BURMISTRZ ŁOMIANEK

RZP. 341-12/09

Dotyczy: zapytania do SIWZ RZP.341-12/09 **Wymiana instalacji elektrycznej wraz z robotami poinstalacyjnymi w Przedszkolu Samorządowym w Dąbrowie ul. Kolejowa 51.**

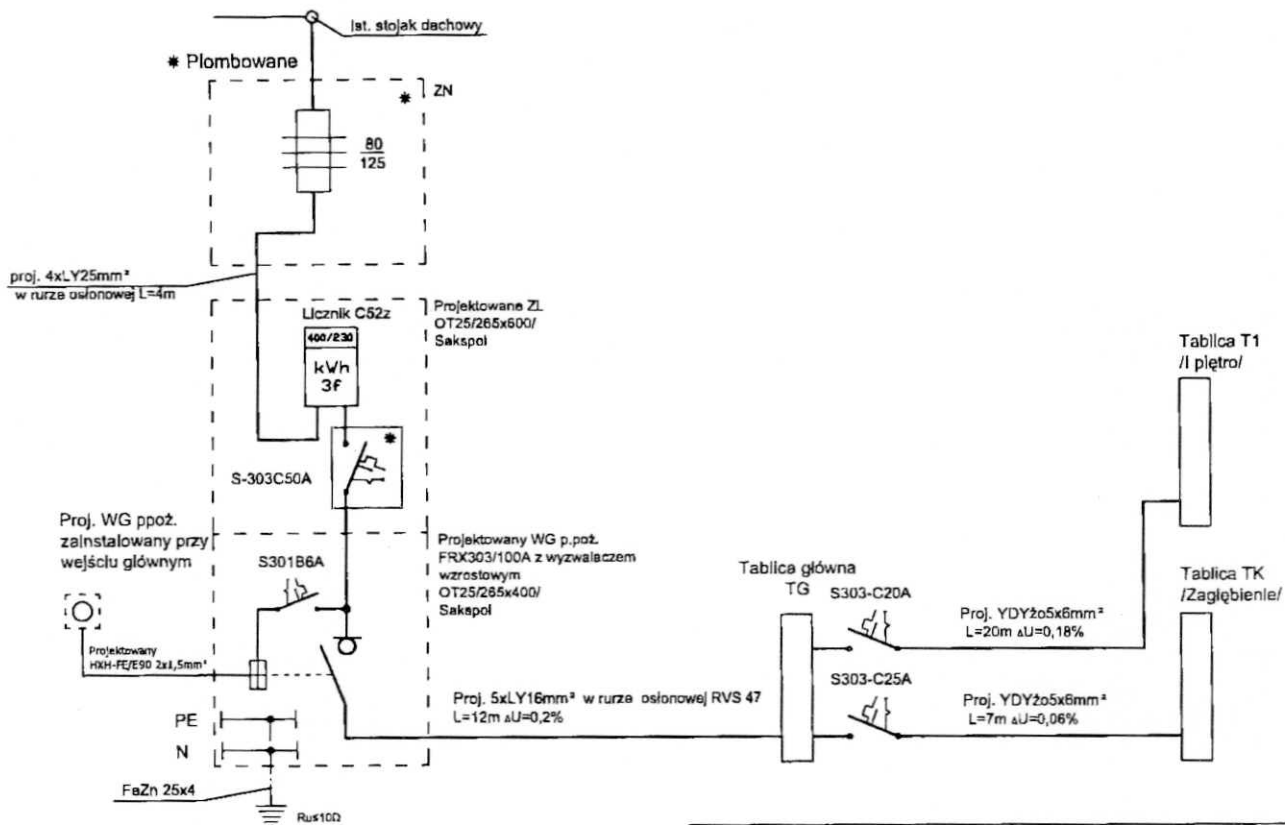
1. Jaka przyjąć ilość gniazd bryzgoszczelnych w przedmiarze 1 szt. W projekcie znacznie więcej.
2. W przedmiarze występują tylko 2- rozdz. TG.T1 a brak jest uzupełnienia w niezbędne elementy rozdz. TK (zgodnie z projektem).
3. Zgodnie z projektem modernizacja obejmuje również wyniesienie układu pomiarowego na zewnątrz budynku i montaż wyłącznika głównego obiektu a brak powyższych pozycji w przedmiarze robót .
4. W SIWZ pkt. 21 wysokość zabezpieczenia należytego wykonania umowy ustala się na 5 % ceny wartości ofertowej brutto, a wzór umowy w par. 8 stanowi o 3% wynagrodzenia brutto.
5. Brak w przedmiarze: połączeń do silników i kaset wentylatorów.

1. Po powtórnej analizie należy w pozycji 33 przedmiaru KNNR50308-02 zmniejszyć istniejący obmiar z 92 szt. do ilości 67 szt. w pozycji 34 KNNR50308-06 istniejący obmiar 1szt. powiększyć do ilości 26 szt.1
2. Zgodnie z opracowanym projektem rozdzielnia TK zamontowana jest dla zasilenia przyziemia. Zamontowana jest z polami rezerwowymi. Istniejącą tablicę z zabezpieczeniami topikowymi należy zdemontować a obwody wprowadzić do tablicy TK oraz zabezpieczyć wyłącznikami :
 1. Wyłącznik różnicowo prądowy szt.1
 2. Wyłącznik S –301 B 16 szt. 2
 3. Wyłącznik S302 B 10 szt.1
3. W pozycji 12 przedmiaru należy powiększyć istniejący obmiar z 1szt. do ilości 2 szt. W załączeniu publikujemy rysunek nr 4 z projektowanym wyniesieniem układu pomiarowego.
